**PROCESSO Nº WS1453966367**

**EDITAL N.º 002/2025**

**OBJETO DA SELEÇÃO:** Contratação de empresa especializada para construção do Prédio 1027 – PBI – Produção de Bancos Influenza.

## **RESPOSTAS ÀS DÚVIDAS**

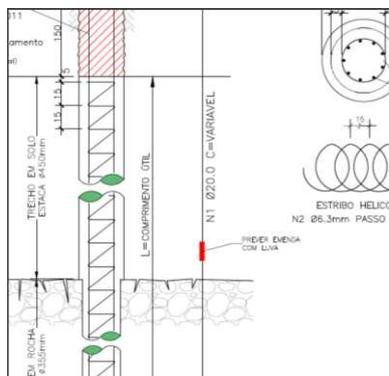
**PERGUNTA 02:** Favor informar qual o tipo de emenda que devemos considerar na armação das estacas conforme indicada abaixo (emenda com luva rosqueada/prensada/soldada)?

**RESPOSTA:** Considerar emendas padronizadas que atendam as normas técnicas e especificações requeridas.
